**Teilfortschreibung Windenergie des Regionalplans Heilbronn-Franken 2020 im Zuge der Regionalen Planungsoffensive Erneuerbare Energien (Teilfortschreibung Windenergie II)**

**Synopse zur**

**erneuten Beteiligung der Träger öffentlicher Belange nach § 12 Abs. 2 LplG**

**erneuten Beteiligung der Öffentlichkeit nach § 12 Abs. 3 LplG**

TBB_02_II „Südwestlich Freudenberg-Rauenberg"

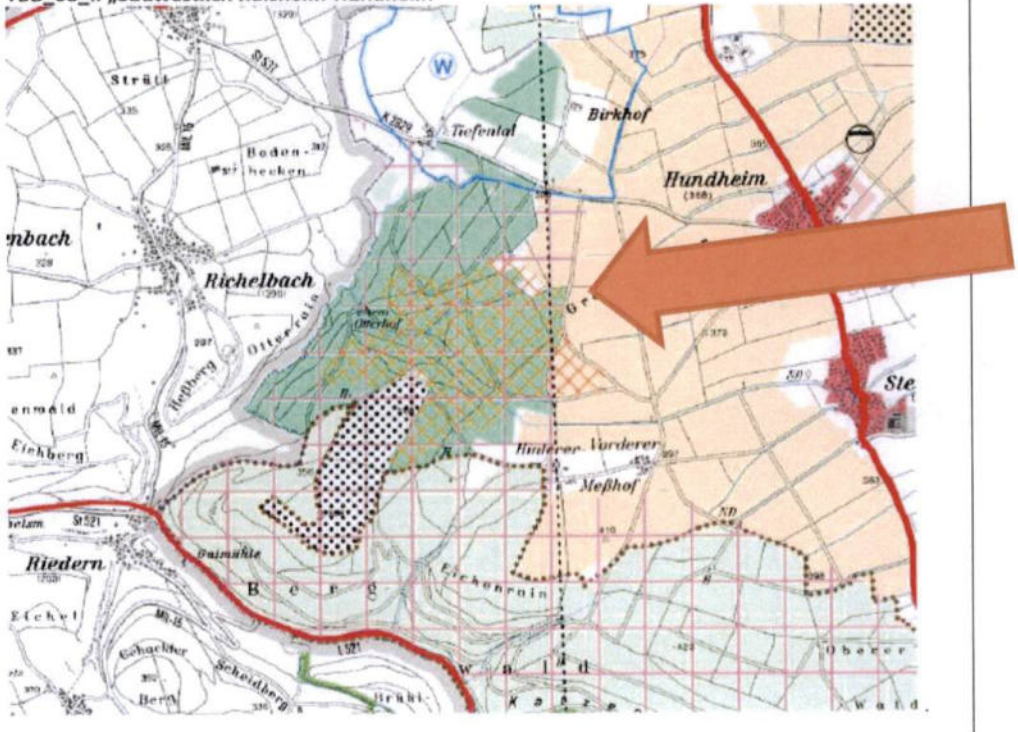
Der Regionalverband Heilbronn-Franken beabsichtigt weiterhin nördlich von Ebenheid und südlich von Rauenberg (ca. 72 ha) sowie östlich von Richelbach und westlich von Steinbach (ca. 176 ha, Abstand zu Richelbach ca. 1,3 km) eine Fläche für Windenergie auszuweisen. Gegenüber der 1. Beteiligungsrunde sind die Vorranggebiete in puncto Umfang und Flächenzuschnitt identisch.

**SHA_20_II – Südöstlich Mainhardt-Bubenorbis**

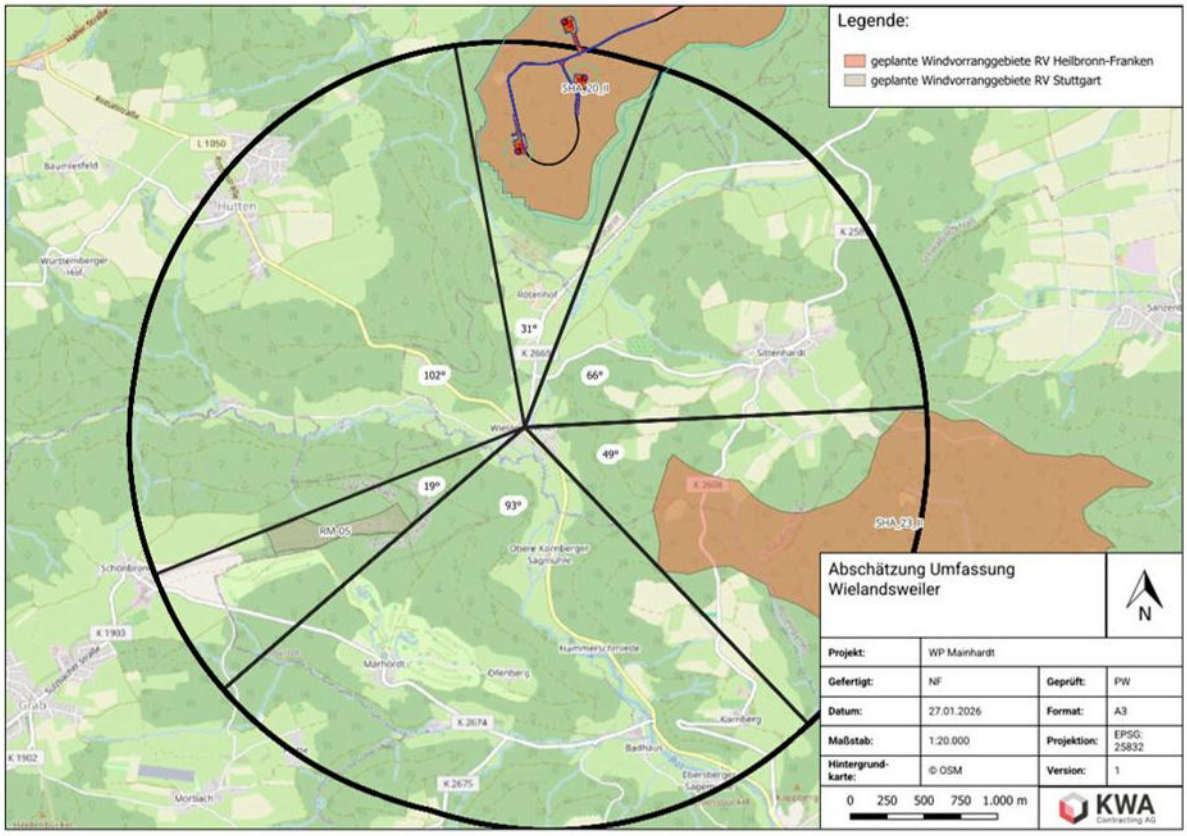
Maßgebliche Ursache für die Streichung des geplanten VRG SHA_20_II aus dem Hauptverfahren ist eine fehlerhafte Prüfung der Umfassung des als Mischbaufläche dargestellten Ortsteil Schwäbisch Hall-Wielandsweiler, die von mehreren privaten Stellungnehmern im Zuge des Beteiligungsverfahren bemängelt wurde. Bei der Umfassungsprüfung wurde ein seitens des Verbands Region Stuttgart geplantes VRG im Gemeindegebiet von Großerlach (Rems-Murr-Kreis), das etwas mehr als 2 km südwestlich von Wielandsweiler liegt, nicht in die Überprüfung eingestellt, obwohl es im Standortdatenblatt (hellgrüne Flächendarstellung im Schutzgut Mensch, menschliche Gesundheit) dargestellt war. Unter Berücksichtigung des geplanten VRG des Verbands Region Stuttgart und im Zusammenwirken mit den beiden geplanten VRG des RVHNF bzw. der mittlerweile rechtswirksamen Konzentrationszone der Vereinbarten Verwaltungsgemeinschaft (VVG) der Stadt Schwäbisch Hall, die eine Grundlage für die geplante Ausweisung des VRG SHA_23_II war, ist eine regelkonforme Vermeidung der Umfassung nicht möglich (Freihaltung eines Abstands von 2,5 km, gemessen vom Siedlungsrand). Deshalb bedarf es an dieser Stelle einer Überprüfung des geplanten VRG SHA_20_II im Rahmen des Annexverfahrens.

Grund für die Herausnahme ist also im Wesentlichen die Nichtberücksichtigung des vom Verband Region Stuttgart beschlossenen Windvorranggebiet RM-05 „Großerlach“. Wird dies berücksichtigt, soll eine regelkonforme Vermeidung der Umfassung nicht mehr möglich sein. Eine Überprüfung des geplanten Gebiets soll deshalb im Rahmen des Antragsverfahrens erfolgen.

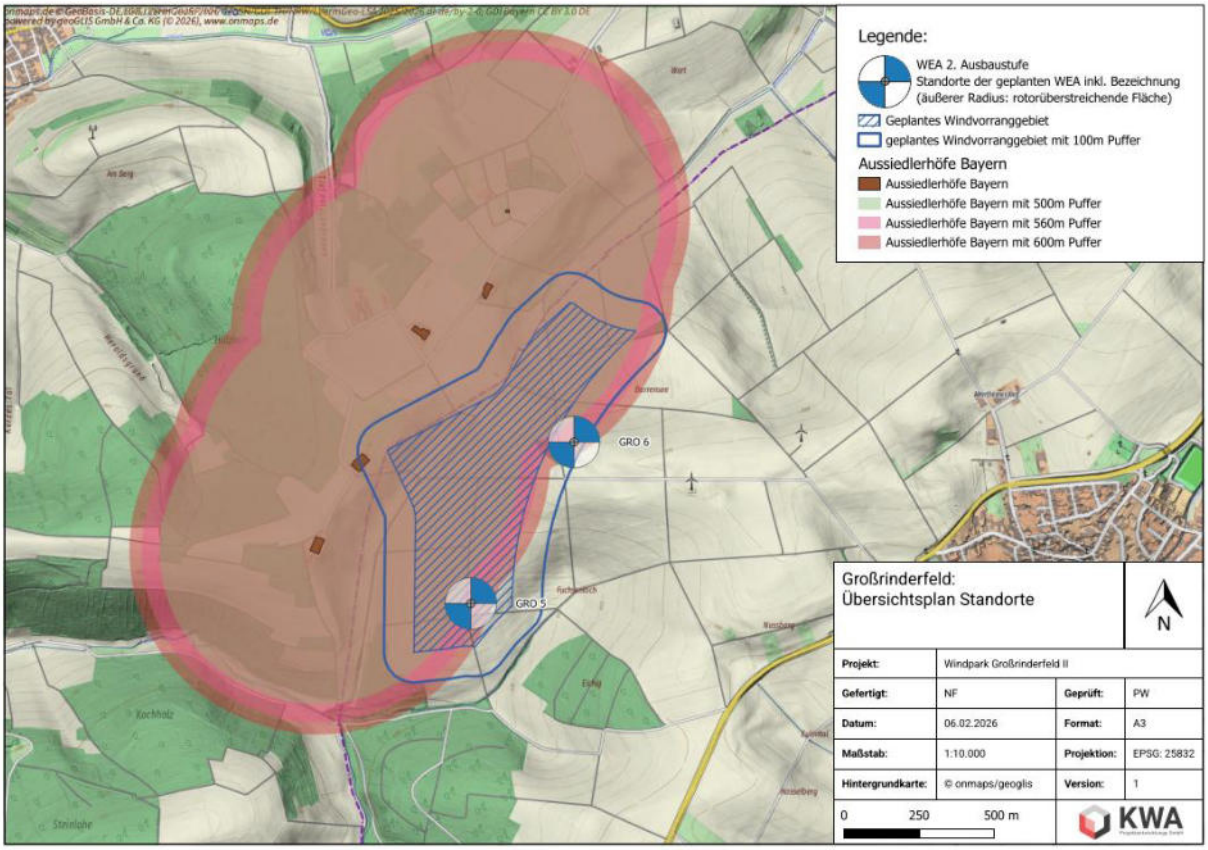
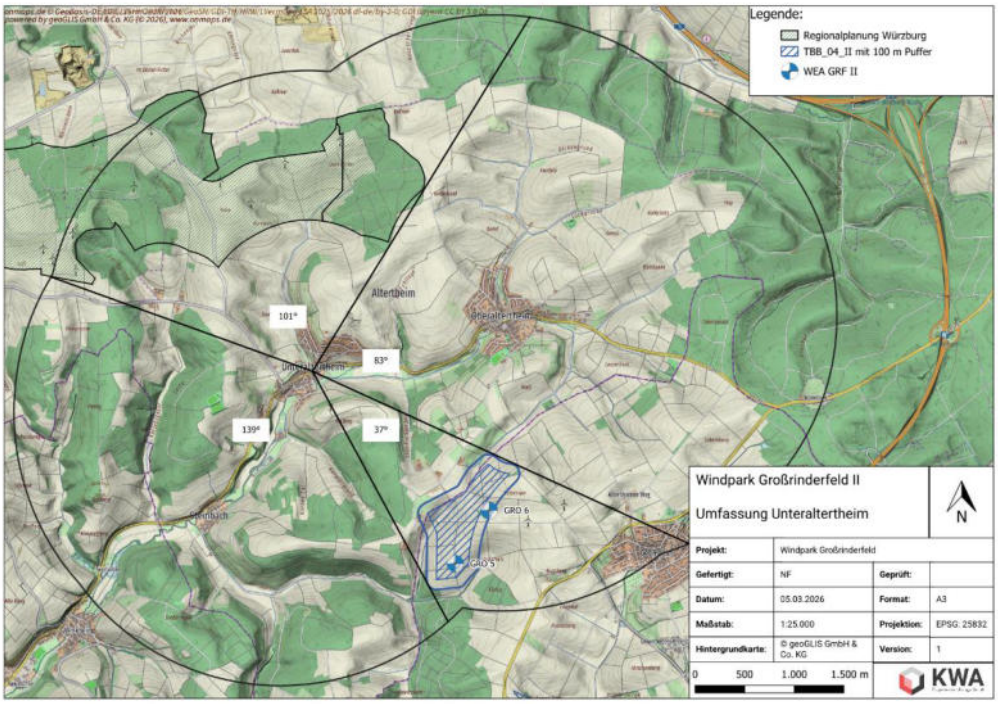
Grund für die Herausnahme ist also im Wesentlichen die Nichtberücksichtigung der Aussiedlerhöfe „Siedlung am Niederhofen, Gemeinde Altertheim" und ein möglicher Umfassungskonflikt bei Unteraltertheim.

1. Einbezug der Aussiedlerhöfe

Bei Einbezug der Aussiedlerhöfe „Siedlung am Niederhofen" auf bayrischer Seite, legt die Regierung von Unterfranken und der Regionale Planungsverband Würzburg aufgrund ihres Kriterien-

2. Einbezug der Umfassung von Unteraltertheim:

Welche Maßstäbe der Regionalverband Würzburg angelegt hat, ist aus den Unterlagen der beschlossenen 20. Fortschreibug zur Windenergie nicht klar ersichtlich. Im Kriterienset ist nichts weiter ausgeführt, ebenso wenig auf Seite 29 des Umweltberichts. Dort wird von einer „umzingelnden Wirkung“ und von einem „umstellen“ gesprochen, aber keine mathematische Berechnungs-/Bewertungmethode angenommen.
